BT 0624
09.02.2000

Assunto: **Novo Motor Ventilador para Freezers Frost Free**
Modelos: **BVG26C, BVG26P, BVG22B, BVG27A, BVG23A, BVG27P e KVG26C**
Marcas: **Brastemp e Kitchens**

Foto 1

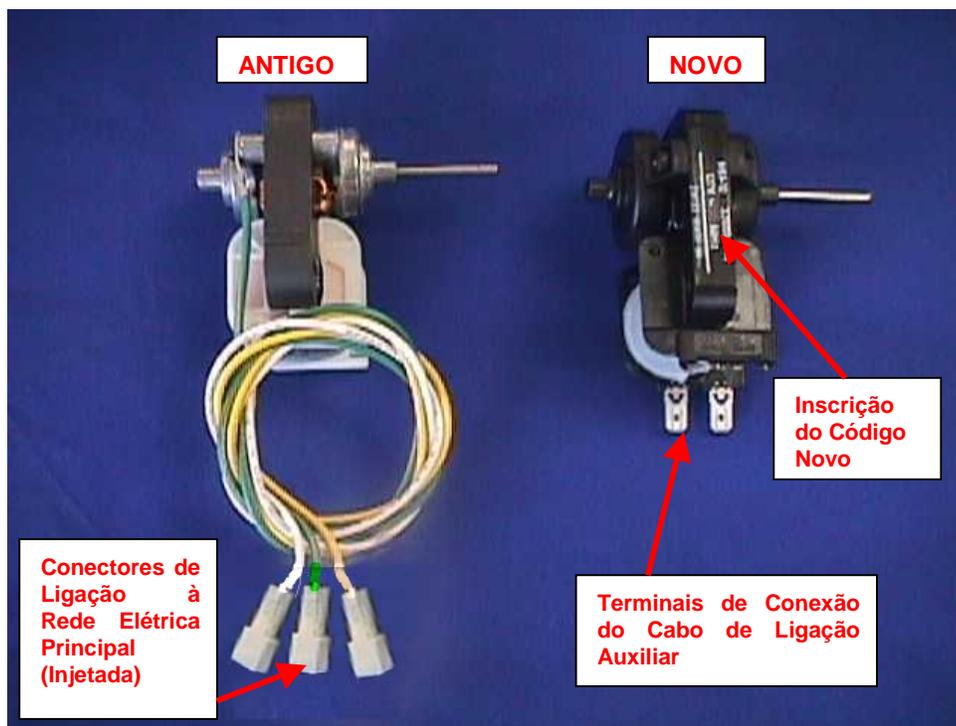
Como pode-se perceber na foto 1, o novo Motor Ventilador (Preto), não possui chicote de fios, logo o mesmo, será conectado à Rede Elétrica Principal (Injetada ao Gabinete – ver foto 2) através de um Cabo de Ligação Auxiliar (ver foto 3).

Os Motores Ventiladores (Novo e Antigo) NÃO SÃO INTERCAMBIÁVEIS, ou seja, o Novo Motor Ventilador NÃO DEVE ser montado no lugar do Antigo Motor Ventilador e vice-versa, pois poderá ser encontrada dificuldade na montagem, bem como, AUMENTO DO RUÍDO de Ventilação, portanto, quando necessário substituir o Motor Ventilador, sempre utilize uma peça igual a ENCONTRADA NO PROSUTO (montada pela fábrica.)

Foto3

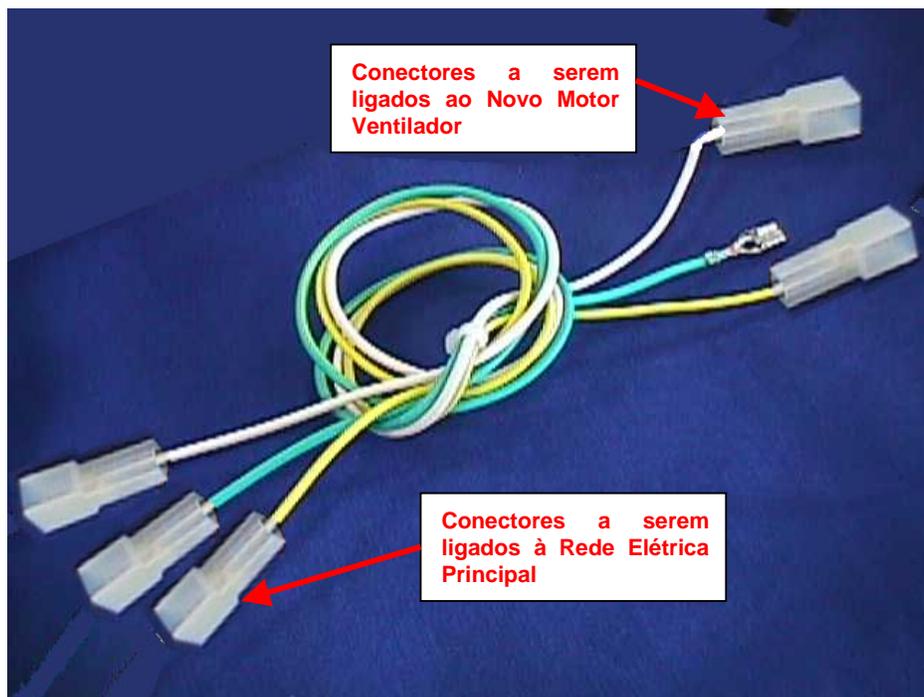
CABO DE LIGAÇÃO AUXILIAR (Utilizado apenas para o Novo Motor Ventilador)
